ふそう エアロエース、エアロクィーンの電気装置（フロントドアガラスヒーター回路）
のリコールについて

リコール届出番号	4454	リコール開始日	平成31年 2月27日
不具合の部位(部品名)	電気装置（フロントドアガラスヒーター回路）		
基準不適合状態にあると認める構造､装置又は性能の状況及びその原因	大型バスにおいて、オプション設定されているフロントドアガラスヒーター回路に使用しているヒューズの選定が不適切なため、当該ヒューズの結線部の温度上昇によりヒューズホルダーが溶損することがある。そのため、そのままの状態で使用を続けると、当該ヒューズの結線部が露出して短絡が生じ、最悪の場合、火災に至るおそれがある。		
改善措置の内容	全車両、フロントドアガラスヒーターのヒューズ一式を対策品に交換する。

改 善 箇 所 説 明 図

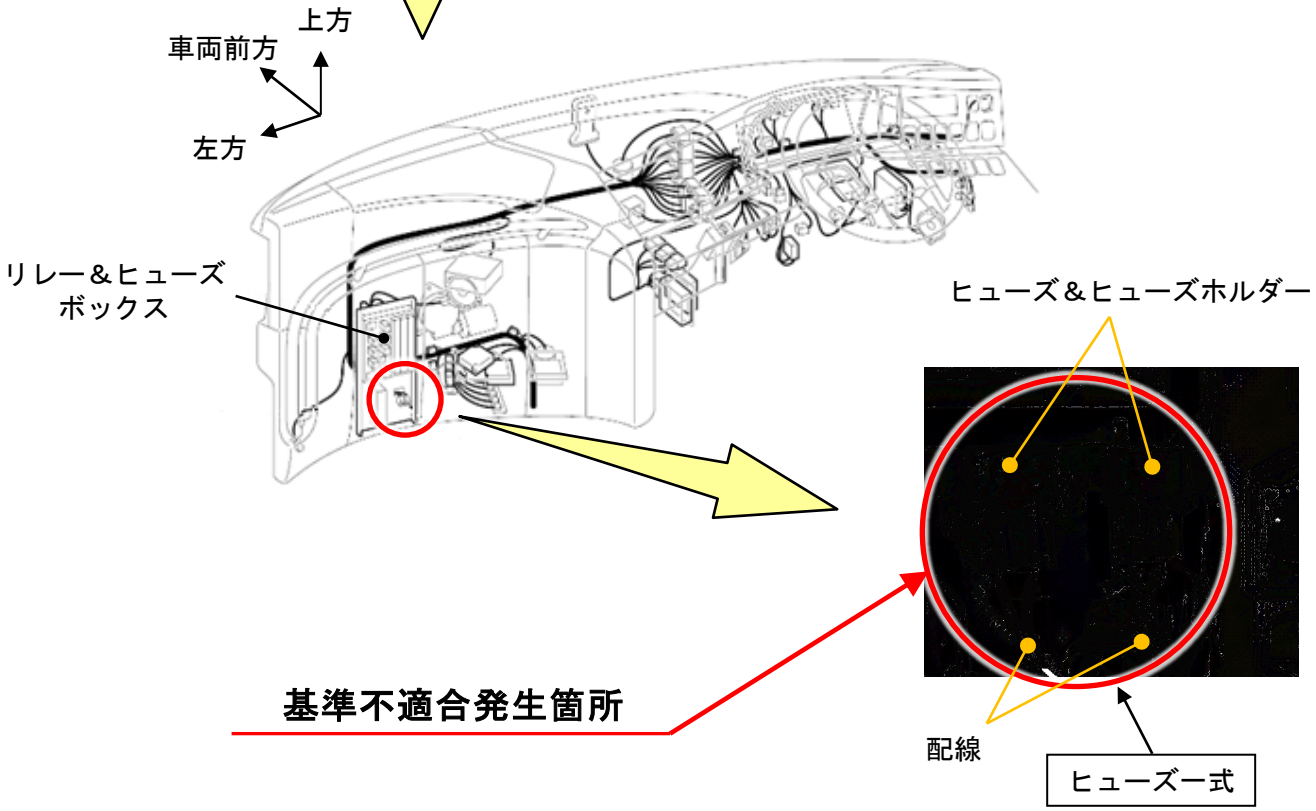
大型バスにおいて、オプション設定されているフロントドアガラスヒーター回路に使用しているヒューズの選定が不適切なため、当該ヒューズの結線部の温度上昇によりヒューズホルダーが溶損することがある。そのため、そのままの状態で使用を続けると、当該ヒューズの結線部が露出して短絡が生じ、最悪の場合、火災に至るおそれがある。

全車両、フロントドアガラスヒーターのヒューズ一式を対策品に交換する。

注 ： □ は交換部品を示す。
